OPINIA NR 412/12

Obiekt : działka nr.194/3 położona we wsi Wólka Gostomska gm. Mogielnica
pow. grójecki woj. mazowieckie.

Przedmiot uzgodnienia: przyłącze wodociągowe i kanalizacji sanitarnej.

Usługi Projektowe	
"PROJEKT"	
mgr inż. Henryk Romanowska	
05-600 Grójec ul. Kasztanowa 28 lok.12	
tel. 0 603 850 997, h.romanowska@gmail.com	
nr rys: -	P.B. modernizacji OSP w Wólce Gostomskiej
Projekt zagosp. działki - instalacje san.	
Adres bud.	Wólka Gostomska, dz. nr ewid. 194/3, gm. Mogielnica
Projektant	mgr inż. Henryk Romanowska
Nr uprawnień	Upr. nr BJA-III-8386/113/89 MAZ/0017/POCK/09
Opracował	mgr inż. Piotr Atkaczunas
Data wyk. 06.2012

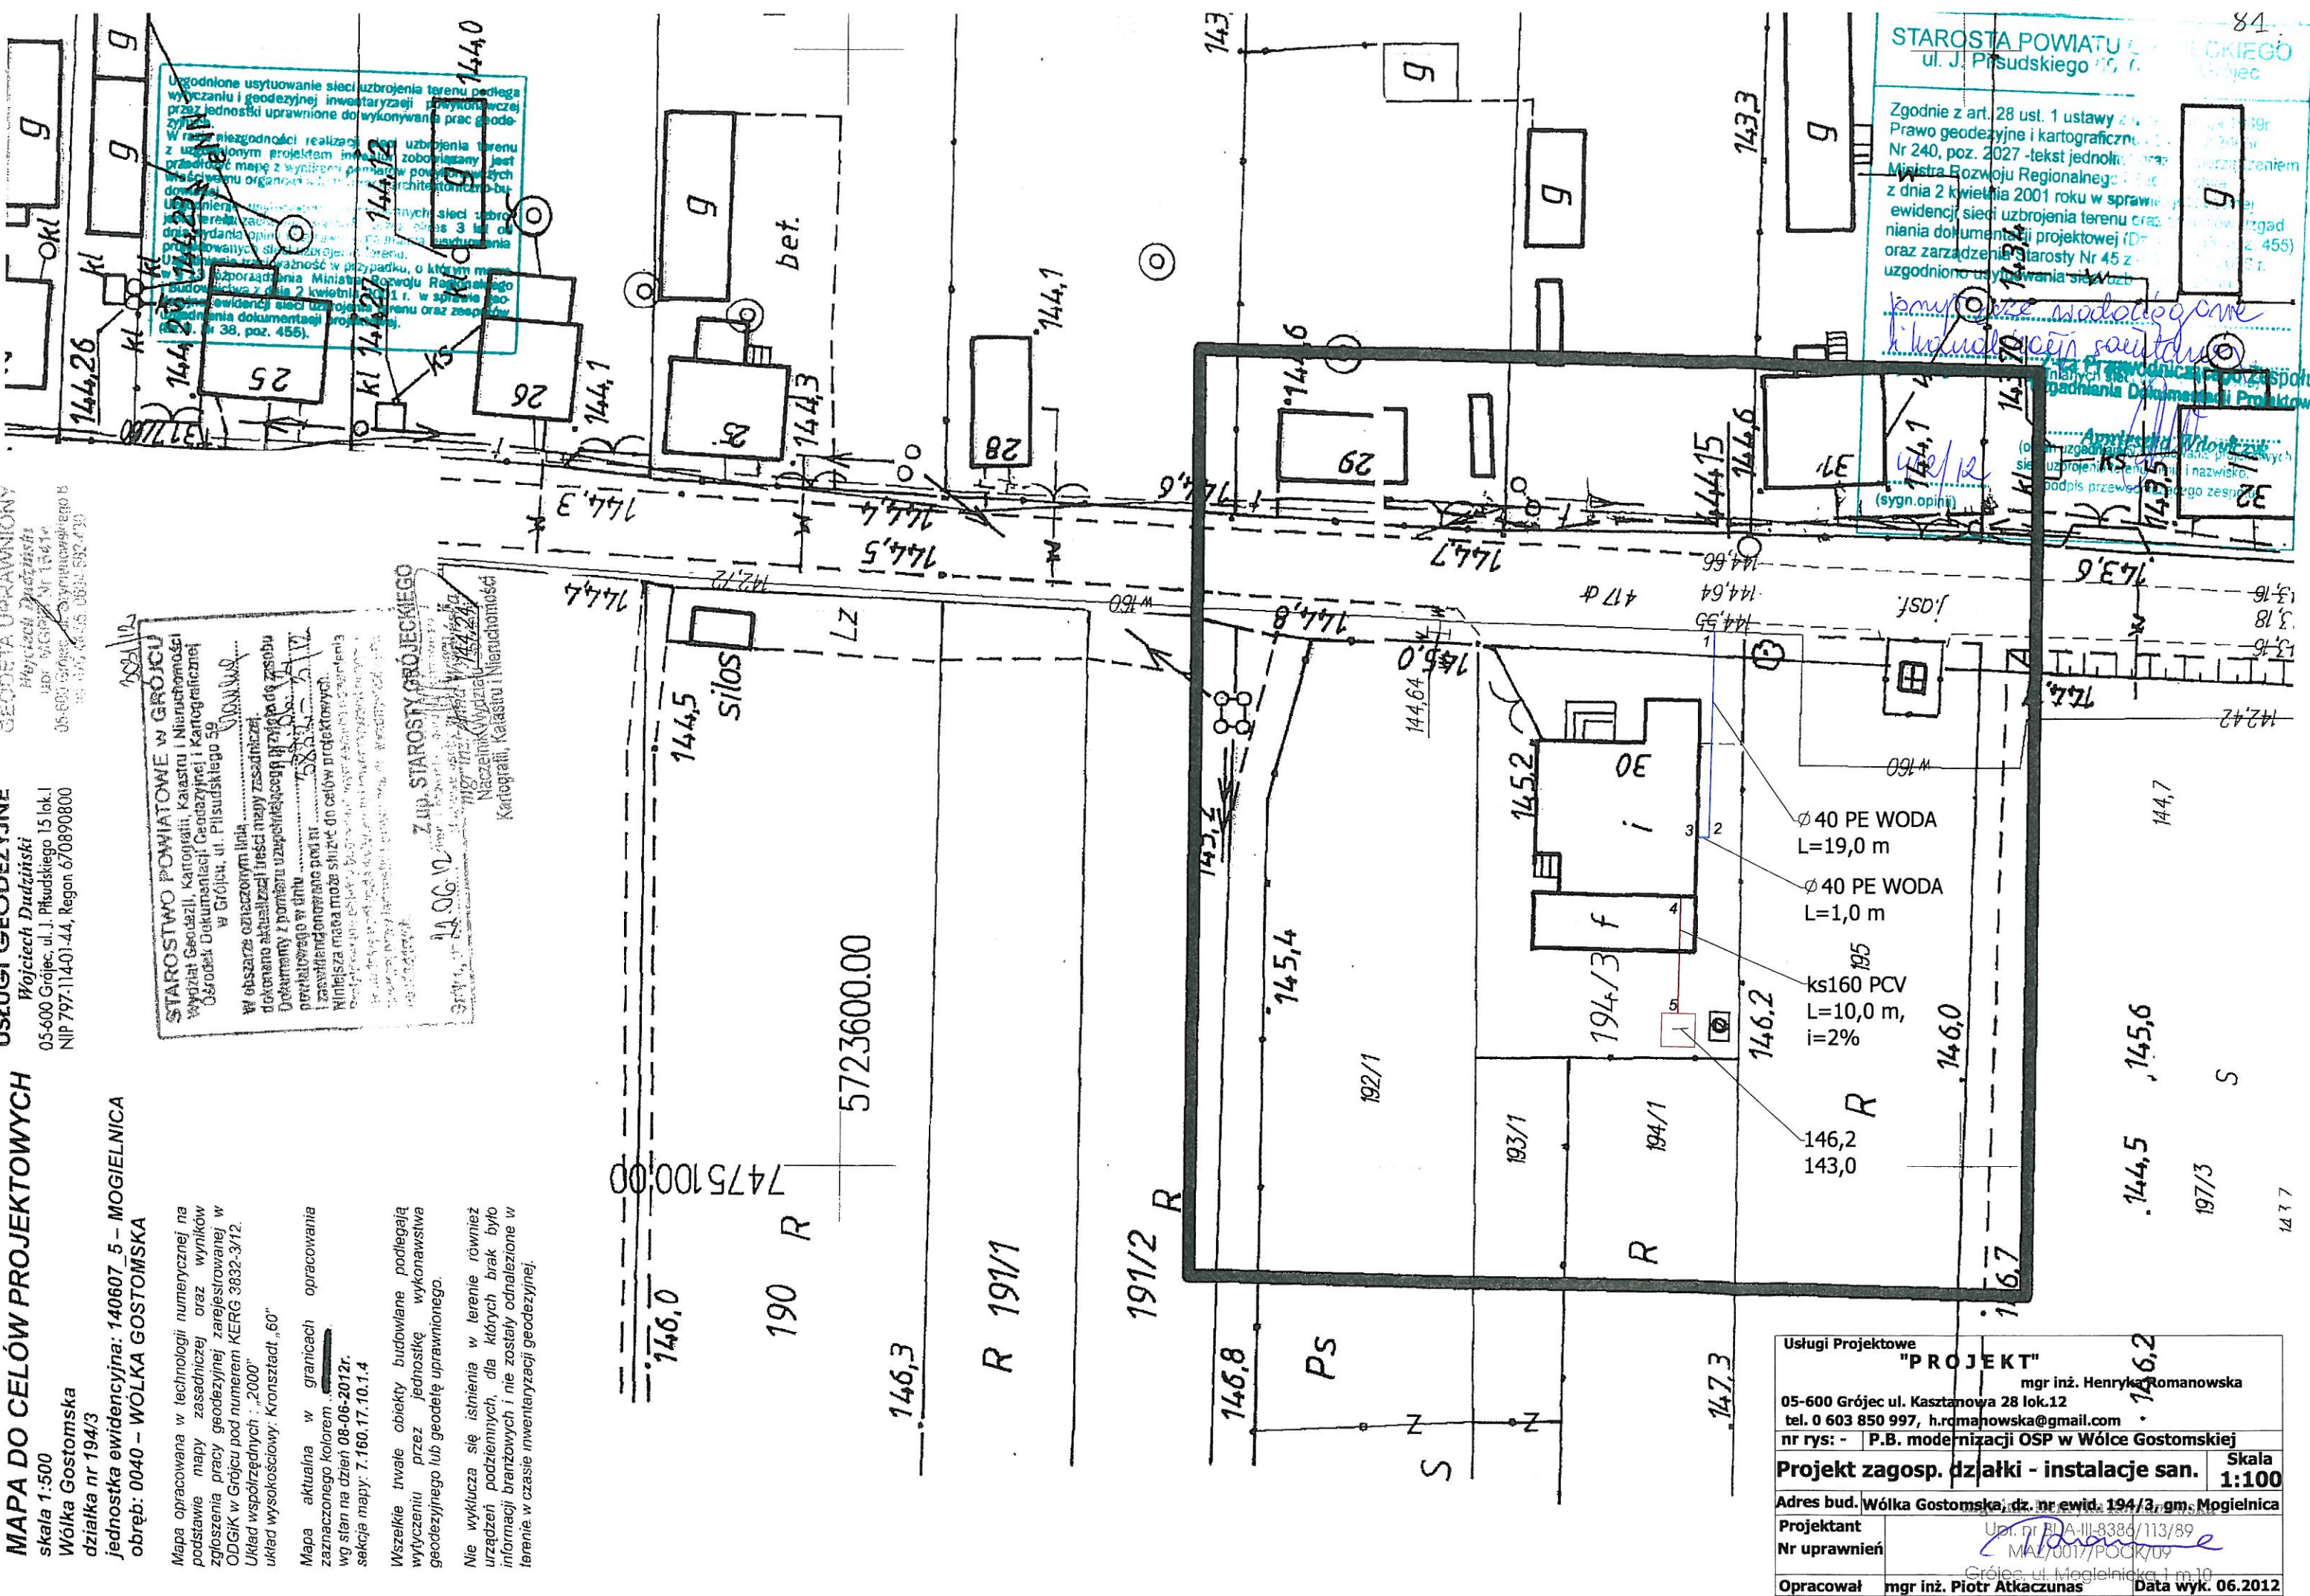
o p i n i u j e p o z y t y w n i e p r o j e k t .

Uzgodnione usytuowanie uzbrojenia terenu podlega wytyczeniu i geodezyjnej inwentaryzacji powykonawczej przez jednostki uprawnione do wykonywania prac geodezyjnych.

Podczas prac należy zwrócić szczególną uwagę na zachowanie w stanie nienaruszonym i nie przesunięcie punktów geodezyjnych, które podlegają ochronie w trybie przepisów ustawy Prawo Geodezyjne i Kartograficzne (tekst jednolity z 2005 r. Dz. U. Nr. 240, poz. 2027 z póź. zm.) i Rozporządzenie MSW i A z dn. 15.04.1999r (Dz. U. 45,poz.454 z 1999r z póź.zm.) O pracach w pobliżu punktów geodezyjnych powiadomić Starostę.
